Observaciones a Informe de Mínimo Técnico de Parque Fotovoltaico María Elena

Autor	Departamento de Control de la Operación		
Fecha	5 de noviembre de 2018		
Código	CEN-GO-DCO-MT-María Elena-V1	Versión	1
Emitido por	Bárbara Basualto B.		
Revisado por	Eduardo González V.		
Aprobado por	Rodrigo Espinoza V. – Gretchen Zbinden V.		
Actividad	Informe de Mínimo Técnico Parque Fotovoltaico María Elena

Figura 1: Sistema Equivalente parque ERNC (Solar o Eólico)

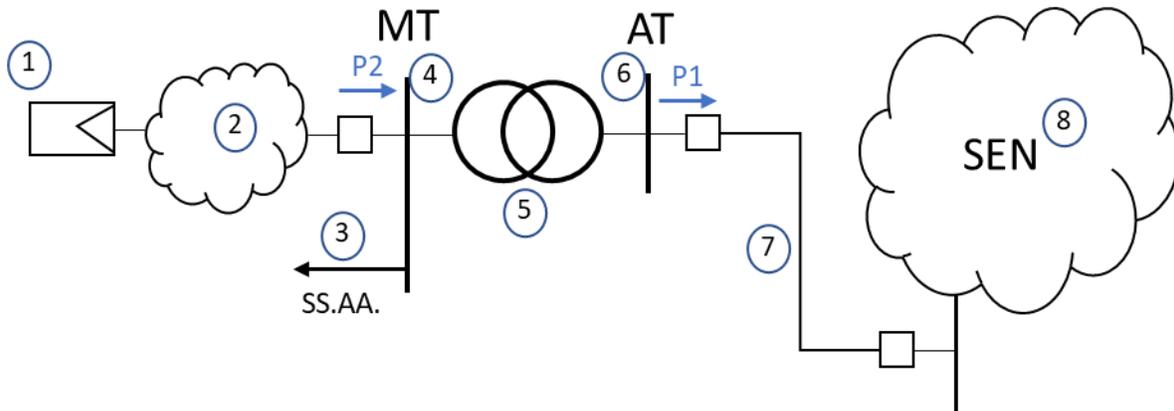
- d) Tomando como referencia el Anexo 1 de la presente minuta, se solicita incorporar al informe técnico la siguiente información:
1. Potencia activa inyectada por el parque en la barra de alta tensión del Parque Fotovoltaico [MW].

2. Potencia activa inyectada en la barra de media tensión (MT) de la central [MW].
 3. Pérdidas activas en el transformador de poder de la central [kW].

4. Servicios Auxiliares de la central [kW].
 5. Pérdidas en el sistema colector del parque fotovoltaico [kW].

- a) **P1**: Potencia activa inyectada en la barra de alta tensión (AT) de la central [MW].
- b) **P2**: Potencia activa inyectada en la barra de media tensión (MT) de la central [MW].
- c) **Ptrafo**: Pérdidas activas en el transformador de poder de la central [kW].
- d) **SS.AA.**: Servicios Auxiliares de la central [kW].
- e) **Pcolector**: Pérdidas en el sistema colector del parque ERNC [kW].

Finalmente, el Coordinador Eléctrico Nacional definirá el mínimo técnico (MinTec) de la central según la siguiente fórmula:

$$\text{MinTec} = P1 + Ptrafo + SS.AA. + Pcolector, \text{ ó}$$

$$\text{MinTec} = P2 + Pcolector$$
